**Европейская экономическая комиссия****Комитет по внутреннему транспорту****Всемирный форум для согласования правил
в области транспортных средств**

Сто девяносто четвертая сессия

Соглашение 1958 года:**рассмотрение проектов поправок к существующим
правилам ООН, представленных GRSG****Предложение по дополнению 8 к поправкам серии 01
к Правилам № 110 ООН (транспортные средства,
работающие на компримированном природном газе
и сжиженном природном газе)****Представлено Рабочей группой по общим предписаниям,
касающимся безопасности***

Пример 2

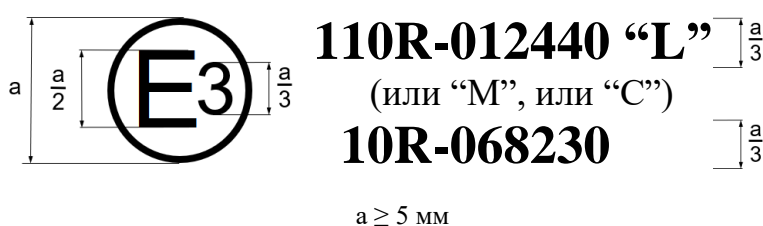
Приложение 2А изменить следующим образом:

(См. пункт 7.4.3 настоящих Правил)

Этот знак официального утверждения, проставляемый на элементе оборудования КПП и/или СПГ, означает, что данный элемент оборудования официально утвержден в Италии (Е 3) на основании Правил № 110 ООН под номером

официального утверждения 012440, а также на основании Правил № 10 ООН под номером официального утверждения 068230. Первые две цифры первого номера официального утверждения указывают, что официальное утверждение было предоставлено в соответствии с требованиями Правил № 110 ООН с внесенными в них поправками серии 01.

Первые две цифры второго номера официального утверждения указывают, что официальное утверждение было предоставлено в соответствии с требованиями Правил № 10 ООН с внесенными в них поправками серии 06».
